**SPIS ZAŁĄCZNIKÓW  
DO PROJEKTU BUDOWLANEGO**

| <b>NAZWA ZAMIERZENIA<br/>BUDOWLANEGO:</b>         | Budowa drogi gminnej wzdłuż budynku Chojnicka 7 w Złotowie  |

Odpis protokołu z narady koordynacyjnej  
dotyczącej usytuowania projektowanej sieci uzbrojenia terenu,  
przeprowadzonej przez Starostę Złotowskiego sposobem elektronicznym  
w siedzibie Powiatowego Ośrodka Dokumentacji Geodezyjnej i Kartograficznej w Złotowie  
w terminie do 2022-07-07

Znak sprawy: GN-OD.6630.60.2022

| RYSUNEK:                        |                         |   |         | Nr rysunku<br>2 |  |

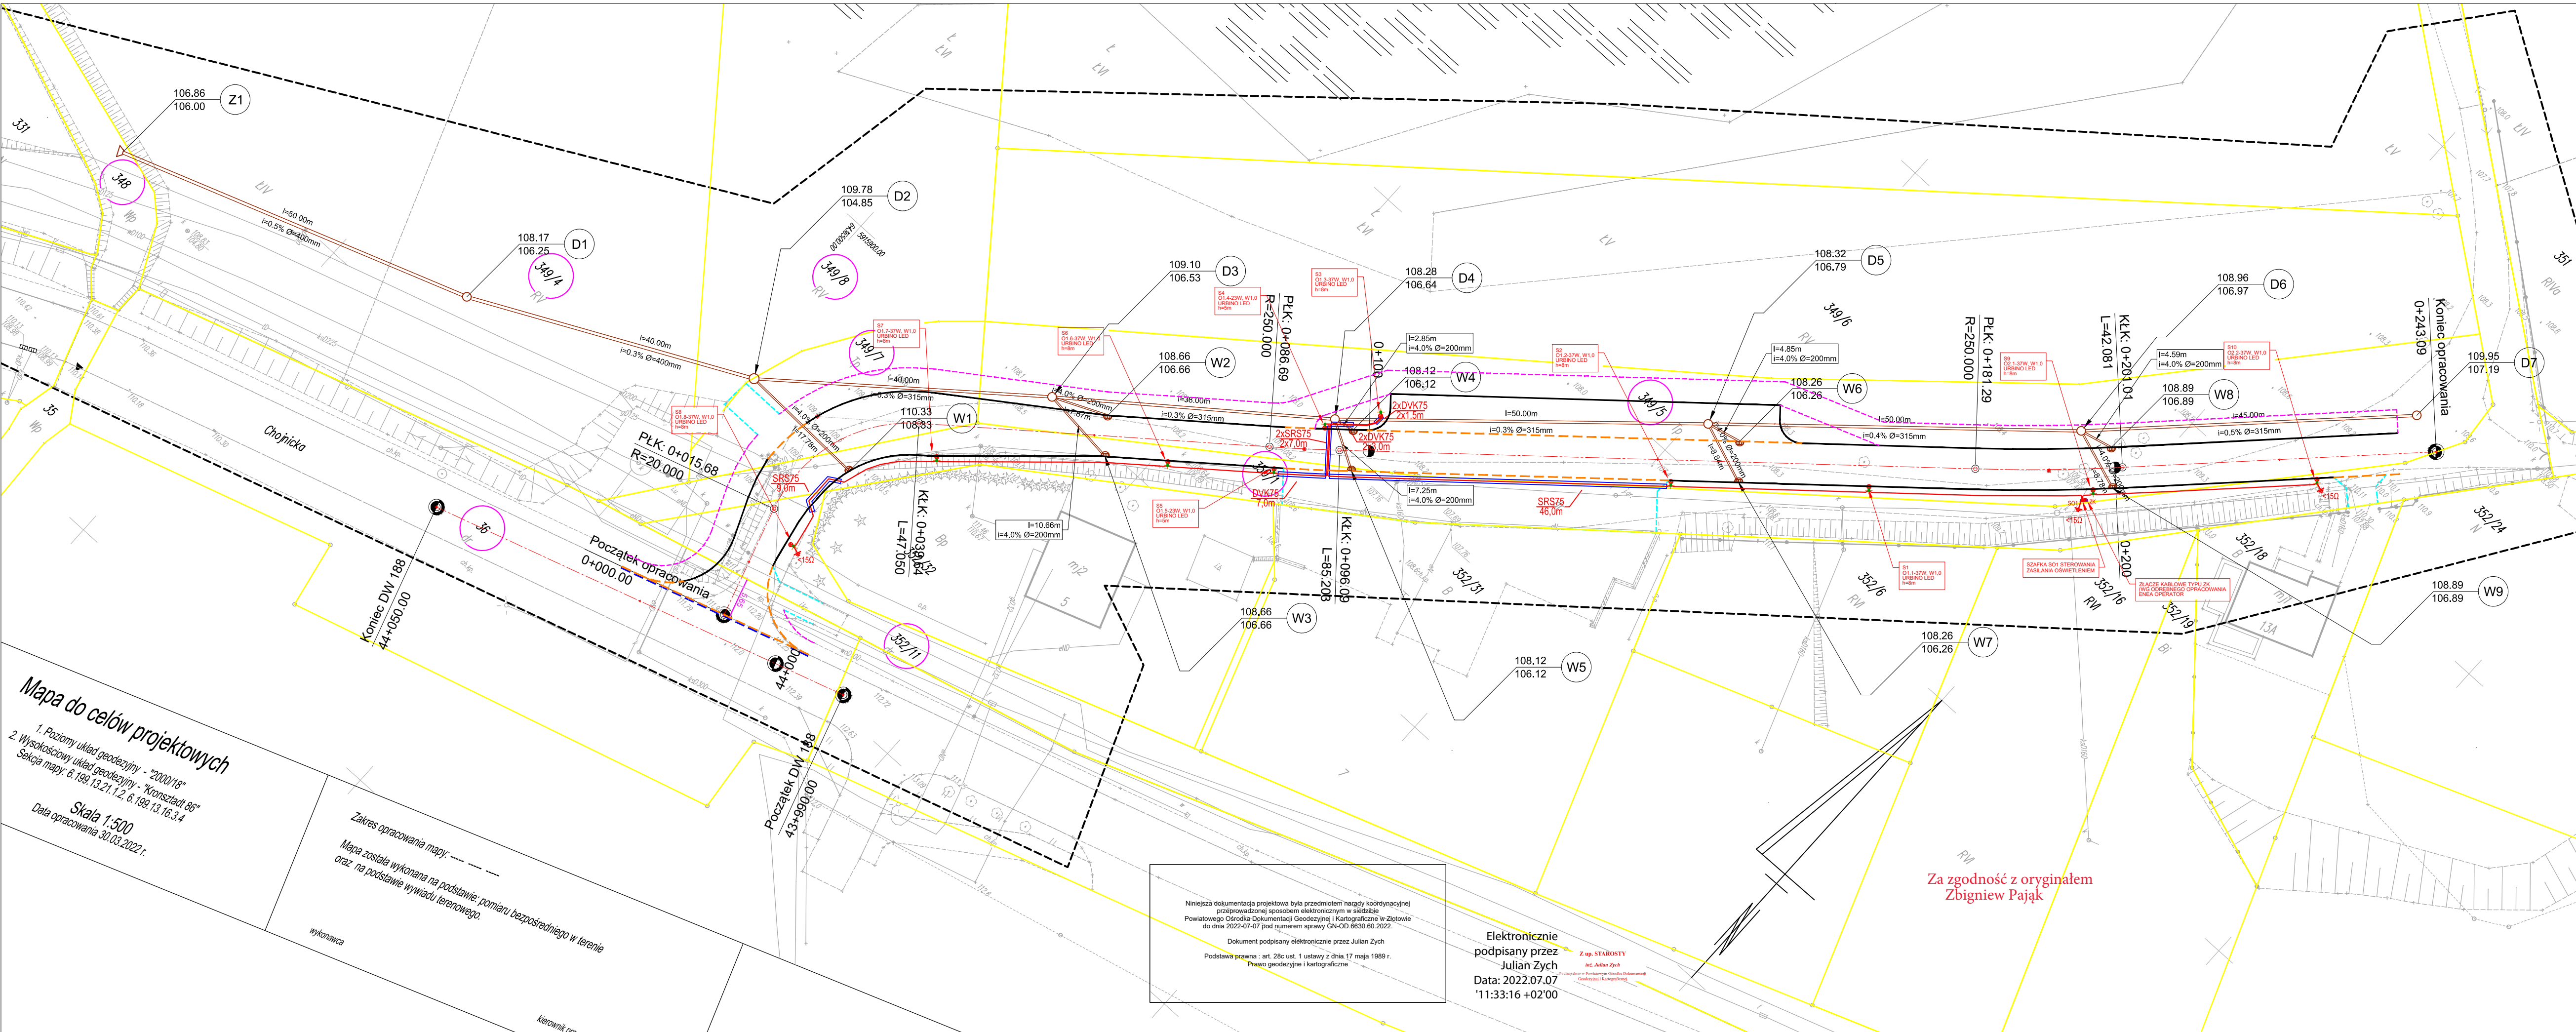
| Podmioty władające sieciami uzbrojenia terenu: |  |  |                       |
|--|--|--|-----------------------|
| 3.   | ENEA Operator Sp. z o. o. Oddział Dystrybucji Poznań RD Wałcz, ul. Bydgoska 122, 78-600 Wałcz            | pozytywne z uwagami<br>1. Przed przystąpieniem do robót należy zgłosić się do właściwego terenowo Pogotowia Energetycznego, w celu | e-usługa<br>-i.Narady |

|    | Tomasz Dziemianko  | uzyskania informacji o aktualnej sytuacji w zakresie eksploatowanych przez ENEA Operator Sp. z o.o. urządzeń podziemnych i pomocy w ich zidentyfikowaniu. W celu ustalenia dokładnej trasy przebiegu kabli należy dokonać próbnych przekopów.<br>2.Przy skrzyżowaniach i zbliżeniach z urządzeniami ENEA Operator Sp. z o.o. zachować dopuszczalne odległości wzajemne zgodnie z obowiązującymi przepisami.<br>3.Uzgodnienie nie dotyczy urządzeń elektroenergetycznych nie będących własnością ENEA Operator Sp. z o.o..<br>4.W pobliżu kolizji i zbliżeń z urządzeniami energetycznymi stosować wykopy ręczne.<br>5.W miejscach skrzyżowań i zbliżeń z kablami energetycznymi zastosować rury ochronne.<br>6.Przed zasypaniem wszystkie skrzyżowania i kolizje zgłosić do odbioru technicznego do właściwego terenowo Pogotowia Energetycznego.<br>7.Podczas prac w pobliżu urządzeń elektroenergetycznych zachować szczególną ostrożność.<br>8.W przypadku potrzeby przebudowy urządzeń elektroenergetycznych należy uzyskać w ENEA Operator Sp. z o. o. uzgodnienie przebudowy i warunki przebudowy. |   |

| RYSUNEK: Projekt zagospodarowanie terenu |                         | Nr rysunku 2                                   |         |

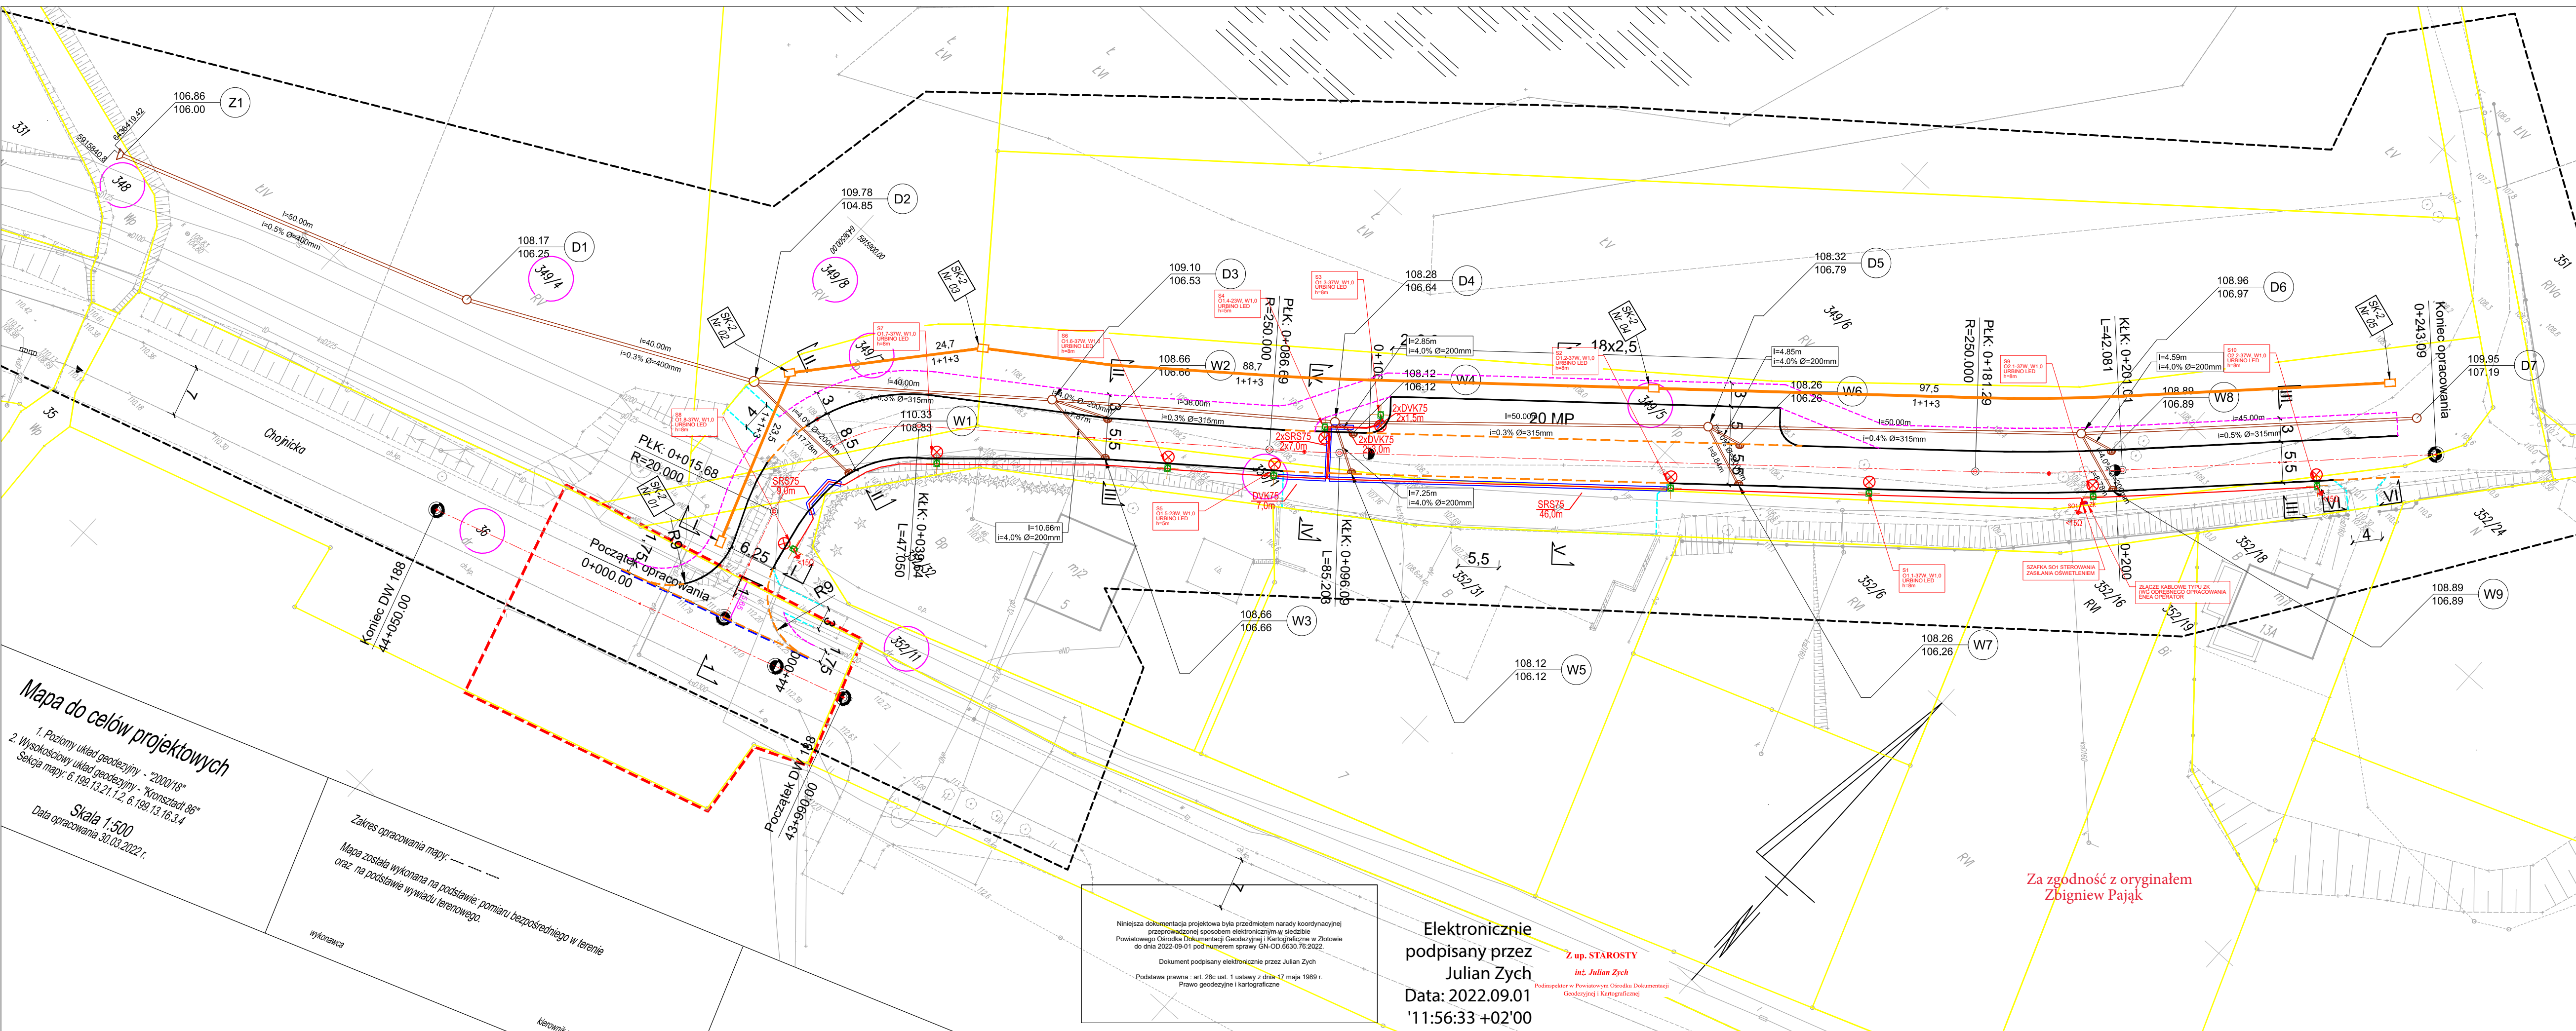
| Podmioty władające sieciami uzbrojenia terenu: |   |   |                       |
|--|---|---|-----------------------|
| 2.   | DUON Dystrybucja Sp. z<br>o.o. Wysogotowo<br>k/Poznań, ul.<br>Serdeczna 8, 62-081<br>Przeźmierowo<br><br>Krzysztof Wódz | pozytywne z uwagami<br><br>Uzgodniono z następującymi uwagami:<br>- w pobliżu sieci i przyłączy gazowych<br>roboty ziemne wykonywać ręcznie<br>- skrzyżowania z siecią gazową wykonać<br>zgodnie z obowiązującymi<br>przepisami i normami<br>- zachować normatywne odległości od<br>istniejącej sieci gazowej i przyłączy<br>zgodnie z obowiązującymi przepisami i<br>normami | e-usługa<br>-i.Narady |

|    |   | <p>-zachować nadziemne elementy sieci gazowej(słupki sygnalizacyjne, studzienki zasuw)</p> <p>- o terminie rozpoczęcia robót powiadomić pisemnie DUON Dystrybucja Sp. z o.o. przedstawiciela BOT Złotów(elektronicznie na adres krzysztof.wodz@partner.duon.pl)</p>   |                       |
| 3. | <p>ENEA Operator Sp. z o. o.<br/>Oddział Dystrybucji Poznań<br/>RD Wałcz, ul. Bydgoska<br/>122, 78-600 Wałcz</p> <p>Tomasz Dziemianko</p> | <p>pozytywne z uwagami</p> <p>1.Przed przystąpieniem do robót należy zgłosić się do właściwego terenowo Pogotowia Energetycznego, w celu uzyskania informacji o aktualnej sytuacji w zakresie eksploatowanych przez ENEA Operator Sp. z o.o. urządzeń podziemnych i pomocy w ich zidentyfikowaniu. W celu ustalenia dokładnej trasy przebiegu kabli należy dokonać próbnych przekopów.</p> <p>2.Przy skrzyżowaniach i zbliżeniach z urządzeniami ENEA Operator Sp. z o.o. zachować dopuszczalne odległości wzajemne zgodnie z obowiązującymi przepisami.</p> <p>3.Uzgodnienie nie dotyczy urządzeń elektroenergetycznych nie będących własnością ENEA Operator Sp. z o.o..</p> <p>4.W pobliżu kolizji i zbliżeń z urządzeniami energetycznymi stosować wykopy ręczne.</p> <p>5.W miejscach skrzyżowań i zbliżeń z kablami energetycznymi zastosować rury ochronne.</p> <p>6.Przed zasypaniem wszystkie skrzyżowania i kolizje zgłosić do odbioru technicznego do właściwego terenowo Pogotowia Energetycznego.</p> <p>7.Podczas prac w pobliżu urządzeń elektroenergetycznych zachować szczególną ostrożność.</p> <p>8.W przypadku potrzeby przebudowy urządzeń elektroenergetycznych należy uzyskać w ENEA Operator Sp. z o. o. uzgodnienie przebudowy i warunki przebudowy.</p> | e-usługa<br>-i.Narady |

| 8. | Wielkopolska Sieć Szerokopasmowa S.A., ul. Wierzbowa 84, 62-081 Wysogotowo<br>Aleksandra Michałek                                 | pozytywne z uwagami<br>Warunki Techniczne jakie należy spełnić przy realizacji robót na infrastrukturze WSS S.A. :<br><br>1. Lokalizację podziemnych urządzeń telekomunikacyjnych należy potwierdzić w terenie za pomocą przekopów próbnych.<br>2. Inwestor/Wykonawca zobowiązany jest do zabezpieczenia przed uszkodzeniem infrastruktury WSS S.A. w sposób umożliwiający dalszą eksploatację, konserwację, modernizację czy naprawę.<br>3. Termin prac należy zgłosić, z co najmniej 14-dniowym wyprzedzeniem, do siedziby WSS S.A. ul. Wierzbowa 84 Wysogotowo, 62-081 Przeźmierowo, tel. (61) 222 10 00, e-mail (noc@fiberhost.com.pl).<br>4. Zobowiązuje się Inwestora i Wykonawcę robót do prowadzenia prac w sposób wykluczający możliwość powstania awarii sieci lub urządzeń WSS S.A. W przypadku uszkodzenia w trakcie prowadzenia robót, infrastruktury WSS S.A. należy ją zabezpieczyć i bezwzględnie powiadomić WSS S.A. tel. (61) 222 10 00. Inwestor ponosi odpowiedzialność materialną i karną wynikającą z Kodeksu Cywilnego za spowodowanie uszkodzeń infrastruktury WSS S.A. w czasie wykonywania robót oraz za szkody, które mogłyby powstać w przyszłości na skutek przeprowadzonych robót w tym strat tytułem braku transmisji.<br>5. Wszelkie prace wykonywane w pobliżu | e-usługa<br>-i.Narady |

|  |  | <p>infrastruktury WSS S.A. (skrzyżowania lub zblżenia) czy też prace związane z przebudową infrastruktury należy wykonać ręcznie zgodnie z obowiązującymi przepisami, z należytą ostrożnością, zachowując normatywne odległości, pod nadzorem osoby wskazanej przez jej właściciela (WSS S.A.). Koszt płatnego nadzoru wynosi 200 zł netto + VAT za jedną roboczogodzinę. Zabezpieczyć dwudzielnymi rurami grubościennymi na koszt Inwestora. Przed zasypaniem miejsca zabezpieczeń podlegają odbiorowi przez służby techniczne WSS S.A.</p> <p>6. Przy natrafieniu w trakcie wizji lokalnej dokonywanej przez projektanta lub podczas robót ziemnych, na urządzenia WSS S.A. nie naniesione na podkład mapowy, należy je zabezpieczyć i powiadomić WSS S.A. w celu ustalenia trybu dalszego postępowania.</p> <p>7. W przypadku konieczności przebudowy lub przemieszczenia urządzeń telekomunikacyjnych WSS S.A., Inwestor opracuje dokumentację projektowo-kosztorysową zgodnie z normą ZN-15/OPL-004, która musi być uzgodniona i zaakceptowana przez przedstawiciela WSS S.A. oraz zleci wykonanie robót firmie specjalistycznej na własny koszt. W przypadku konieczności poniesienia kosztów przez WSS S.A., Inwestor przedstawi ich skosztorysowaną wartość do akceptacji przez WSS S.A.</p> <p>8. Ewentualne przebudowy kabli światłowodowych należy dokonać w godzinach nocnych (od 24:00 do 6:00).</p> <p>9. Ewentualne prace związane z przebudową infrastruktury zostaną protokolarnie odebrane przez osobę wskazaną przez właściciela infrastruktury (WSS S.A.).</p> <p>10. W przypadku konieczności przebudowy sieci, po zakończeniu prac Inwestor jest zobowiązany do przekazania dokumentacji powykonawczej przebudowanej sieci która jest warunkiem odbioru prac.</p> <p>11. Zmiany posadowienia istniejącej infrastruktury telekomunikacyjnej należy powykonawczo nanieść na mapy i dostarczyć do WSS S.A., w formie inwentaryzacji geodezyjnej w terminie 3 miesięcy od zakończenia prac.</p> |  |
